Advies uitgebracht door de
AMSTERDAMSE RAAD VOOR DE STADSONTWIKKELING
(v/h stedenbouw)

Januari 2000
Adviesnr. 239
Serie 2000, nr. 1

**OVER het Stedebouwkundig
Programma van Eisen
voor de RAI en omgeving**

Aan:
het Gemeentebestuur van de Centrale Stad
Het Stadsdeelbestuur Zuideramstel

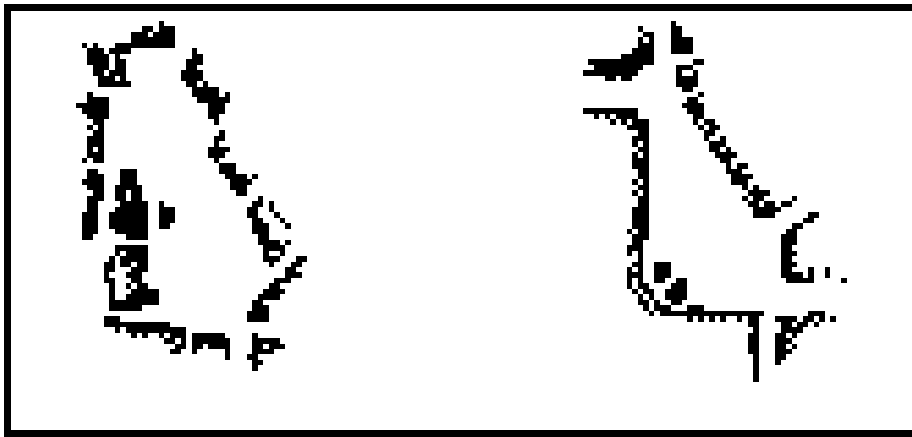
Het gaat om een relatief zeer groot plein. Qua oppervlak vergelijkbaar met het Museumplein, doch qua karakter en omgeving gaat het om een onvergelijkbare plek in de stad. De toegankelijkheid van het nieuwe plein wordt vele beperkingen opgelegd, vanwege de vele ondergrondse infrastructuur die ergens weer boven komt. In het plein zal nog veel ontwerp-energie gestoken moeten worden om tot een overtuigende inrichting te komen. Het karakter en de sfeer zullen bepalend zijn voor het openbare functioneren van dit plein. Aandachtspunten zijn:

De ARS maakt zich bezorgd over hetgeen het SPvE nu laat zien. Het plein zoals gepresenteerd kan niet anders dan als een 'RAI-plein' gezien worden: een plein dat geheel ten dienste staat van het goed functioneren van de tentoonstellingen, congressen en de hotelfunctie. Er wordt geen melding gemaakt voor welke mogelijke activiteiten/evenementen het plein gebruikt mag gaan worden: is het geschikt voor een circusvoorstelling, kermis, stedelijke manifestaties, etc? Of blijft het beperkt tot RAI-gerelateerde activiteiten waaronder Amsterdam Culinair, openlucht exposities e.d.?

Om een idee te krijgen van de mogelijkheden is het belangrijk te weten welke maat deze open ruimte heeft. Ter illustratie geeft de ARS hieronder een schaalvergelijking met het Museumplein die qua grootte vergelijkbaar, doch qua omranding en karakter geheel anders is.

Er zal allereerst een karakter-bepaling voor het plein gedefinieerd moeten worden. Wordt het een nieuwe (regionaal gerichte) multifunctionele uitgaansplek voor Amsterdam? Of moet de sfeer gezocht worden in de kijkfunctie gecombineerd met uitloop voor de RAI-bezoekers? Afhankelijk van wat op de eerste plaats komt, kan een programma bepaald worden. Aan de hand daarvan kan aan een bijbehorend ontwerp gewerkt worden.
